[改善箇所説明図②]

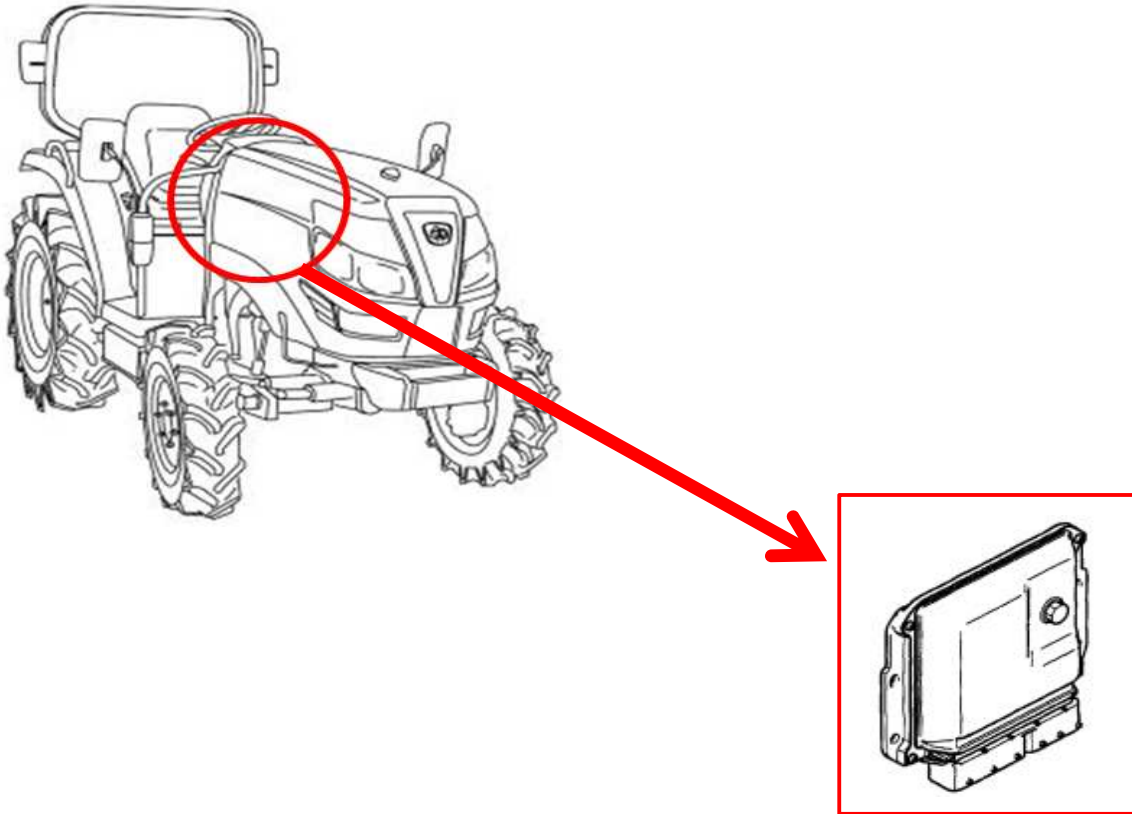
不具合発生箇所

農耕トラクタの原動機において、エンジン制御ユニットのプログラムが不適切なため、エンジンの出力回転数が高い状態で出力トルクが低い場合、排気ガス中に含まれる未燃燃料の濃度が高くなり、当該燃料がEGRクーラに廻り込み、カーボンデポジットが生成されて吸気バルブおよびEGRバルブに付着することがある。そのため、そのままの状態では長時間駐車されるとカーボンデポジットの粘度が増加し、エンジン始動した際などに、吸気バルブが摺動不良となり、プッシュロッドがロッカアームから外れ、シリンダ内の燃焼が不良となり未燃燃料がDOCへ流れ込み異常燃焼するとともに、EGRバルブの摺動も不良となり、エンジンの出力が制限されるおそれがある。

改善内容

全車両、エンジン制御ユニットのプログラムを対策したものに書き換えるとともに、EGR回路を点検し、部品が損傷しているものは新品に交換する。

識別

オイルセパレータ上面に白色の識別シールを貼り付ける。
